Technische Mitteilung

Mono-Headsets

Ausgabennummer: TM-011-Monoheadsets

Grund: Verwendung von Mono Headsets mit GARMIN GMA240 Intercom

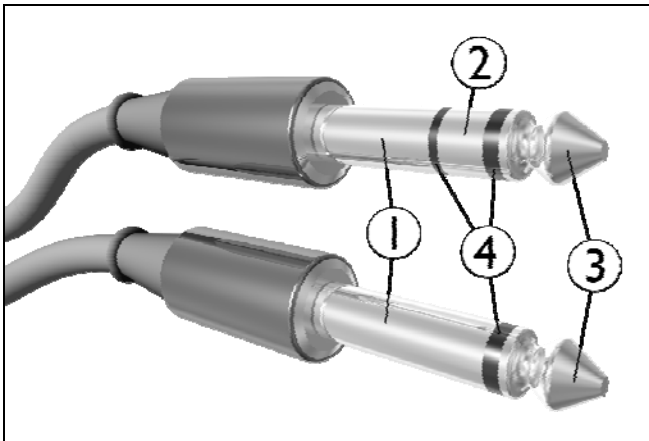
Wenn Mono Headsets eingesteckt werden, so wird das Signal für den rechten Kanal mit Masse kurz geschlossen (vgl. Abbildung). Bei den Buchsen in der REMOS GX erfolgt keine Abschaltung des rechten Kanals, wenn Mono Headsets eingesteckt werden.

1. Schaft: Masse
2. Ring: Rechter Kanal bei Stereo-Steckern
3. Spitze: Linker Kanal bei Stereo-Steckern, Signal bei Mono Steckern
4. Isolatoren

Durch dieses Kurzschliessen kann es, wie in der Bedienungsanleitung des GMA240 beschrieben, zu Schäden am Intercom kommen. Darüber hinaus kann auch das Funkgerät geschädigt werden. Verwenden Sie daher ausschliesslich Stereo-Headsets. Sollen vorhandene Mono-Headsets weiter verwendet werden, so können Adapter von Mono-Buchse auf Stereo-Stecker verwendet werden, sofern diese Adapter keinen Kurzschluss zwischen Signalleitung und Masse verursachen. Adapter dieser Art können im HiFi-Fachhandel erworben werden. Darüber hinaus kann das Intercom beschädigt werden, wenn im laufenden Betrieb Headsets ein- oder ausgesteckt werden. Das Intercom muss ausgeschaltet sein, wenn Headsets ein- oder ausgesteckt werden.

Zukünftig sind die Flugzeuge mit einem Mono-Stereo Umschalter an den Headsetbuchsen ausgerüstet. In diesen Flugzeugen dürfen dann auch Mono-Headsets eingesetzt werden. Auf korrekte Schalterstellung ist zu achten. Dennoch muss das Intercom weiterhin beim Ein- oder Ausstecken der Headsets ausgeschaltet sein.
